## 生産中止のお知らせ

2015年5月をもちましてSSP-42/N42が生産終了になりました。今後SSP-42/N42を交換される際はSSP-52MT/N52MTをご使用下さいますようお願い致します。

## 生産中止機種と後継機種の比較

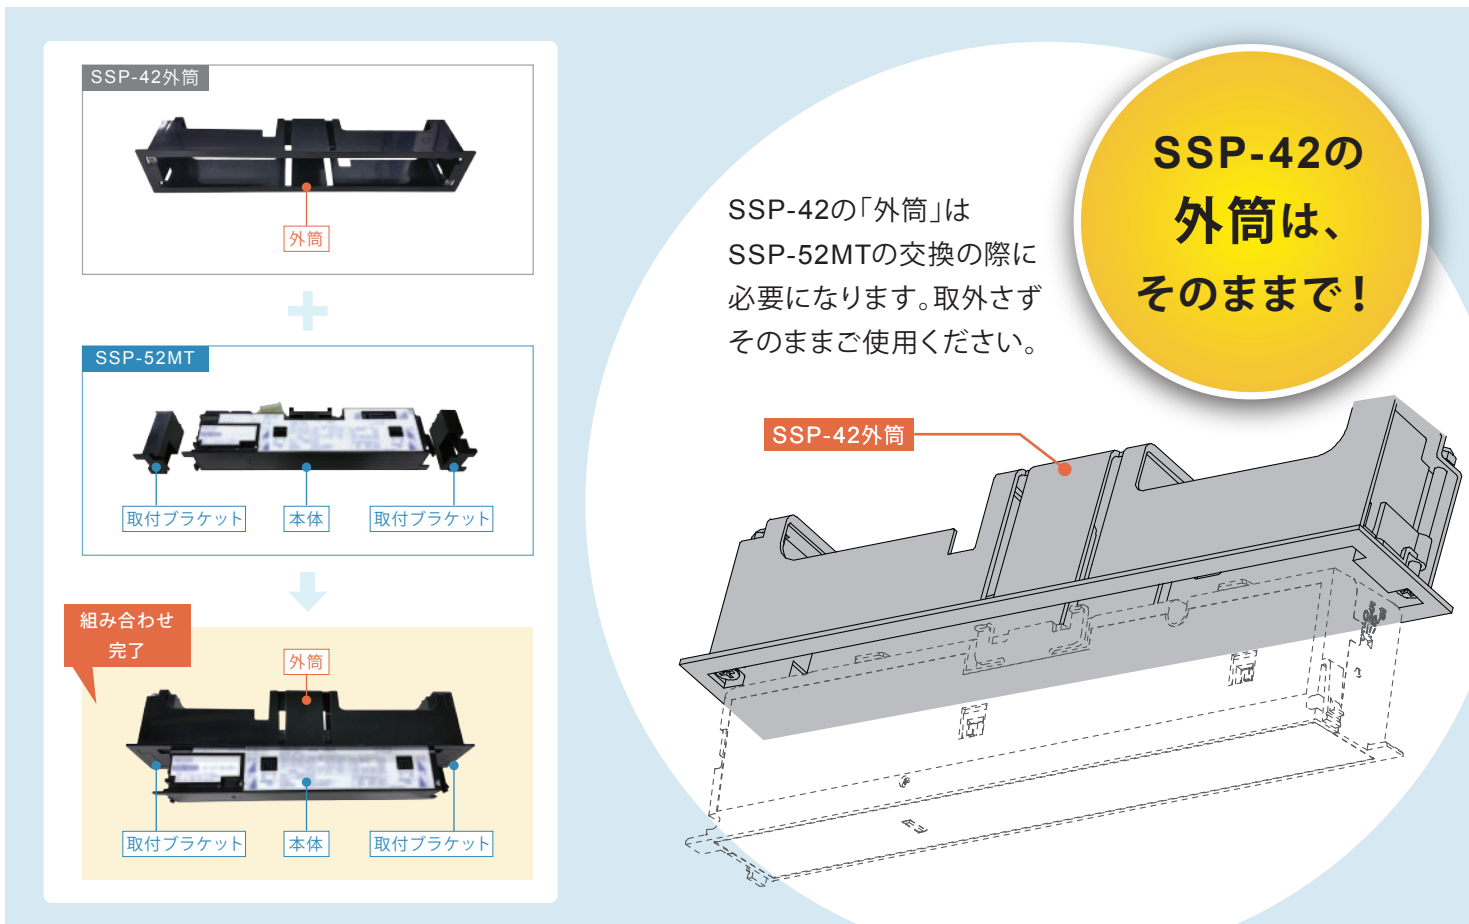
SSP-42に比べ後継製品のSSP-52は横幅が狭くなり、SSP-42の切欠きにはそのまま取付ける事は出来ません。

交換対応はSSP-42の外筒と後継製品のSSP-52MT (取付ブラケット付) の組み合わせで行なっております。
